CONSELHO DE PLANEJAMENTO TERRITORIAL E URBANO DO DISTRITO FEDERAL - CONPLAN

PROCESSO Nº: 0429-000535/2016

ASSUNTO: Parcelamento do Solo Urbano, denominado IKEDA - Região Administrativa de

Ceilândia - RA IX

357 **Figura 5 – Planta humanizada de uma etapa anterior do desenvolvimento do projeto. Observar a**
 358 **quadra em destaque e sua solução para minimizar o impacto das grandes fachadas de fundo e**
 359 **lado inativas. Fonte: adaptado de CD-Humanizada-EP-URB_IKEDA_2019-R02 (23449443).**

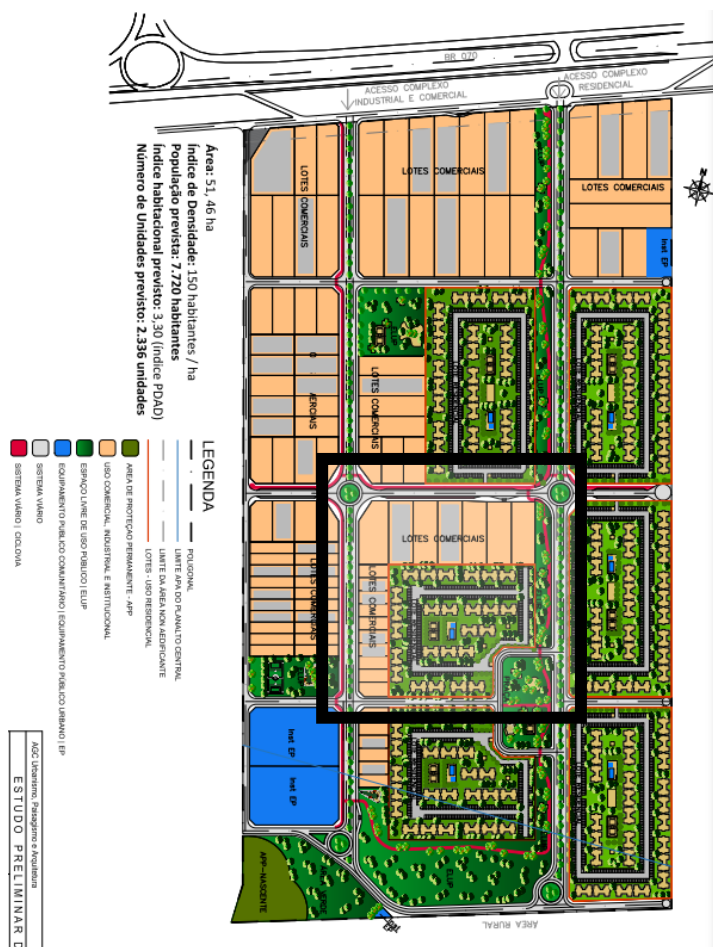
352 Infelizmente, na proposta, isso só ocorreu parcialmente nos dois lotes das quadras
353 centrais. Uma versão anterior do projeto demonstra mais essa preocupação e, nesse sentido,
354 sua solução é superior à da versão final. Lamentavelmente esse desenho não prosperou
355 **(Figura 5)**.

- 496
- 497
- 498
- 499
- 500
- 501
- 502
- 503
- 504
- 505
- 506
- 507
- redesenhar as quadras para reduzir o impacto de fachadas de fundos e lados para os espaços públicos, contornando os grandes lotes residenciais com lotes menores que possam dar frentes para as ruas, como já ocorre parcialmente nas quadras centrais;

381 **Figura 6. Seção viária Rua Parque. Fonte: MDE**

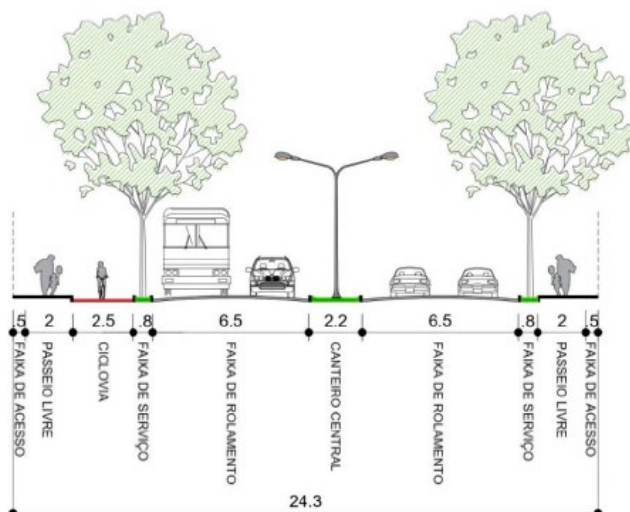
370 Quanto ao dimensionamento das calçadas, as seções viárias apresentadas mostram
 371 calçadas muito estreitas, contemplando apenas as dimensões mínimas exigidas, o que
 372 reforça o desenho da rua como passagem, não como lugar, ideia tão presente, hoje, nas
 373 inúmeras reestruturações viárias de que temos notícia no Brasil e ao redor do mundo, e no
 374 conceito amplamente difundido de ruas completas. Poder-se-ia ter mais espaço de calçada e
 locais de permanência, especialmente ao longo da rua comercial, fazendo-se bom uso do

375 generoso percentual de ELUPs. Assim, os estabelecimentos comerciais e de serviços
376 poderiam estender suas atividades para o espaço público, tornando o bairro animado,
377 interessante, acolhedor. Como está, não há sequer espaço para que uma mesinha de
378 lanchonete se instale sem atrapalhar o fluxo das pessoas (**Figura 6**).

- ampliar generosamente a área de calçada em seu sistema viário, redistribuindo melhor os ELUPs, tratando as ruas como lugares de passagem e permanência. Isso significaria 3m de passeio livre na rua comercial e na rua parque;

Figura 8. Seção viária Rua Parque. Passeio de 1,50m em local que poderia ser área de lazer

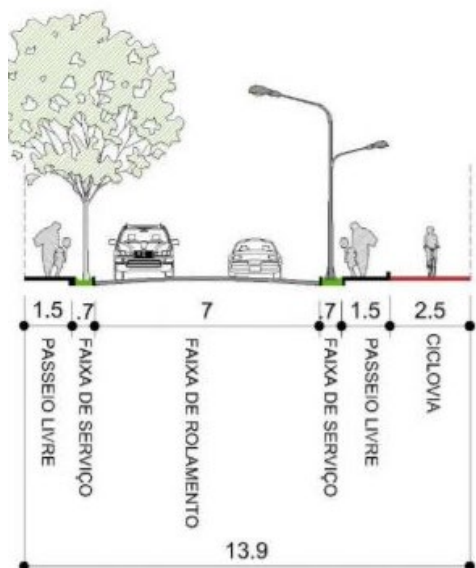
A outra via onde o mínimo espaço destinado à calçada é discrepante com seu papel é a rua parque (**figura 8**). Justamente aqui, onde se poderia correr, andar de skate, levar seu filho para passear, estar próximo a uma área agradável de proteção ambiental, sentar para contemplar o pôr-do-sol, a calçada tem 1.5 m. Até a arborização se confina em 70 cm.
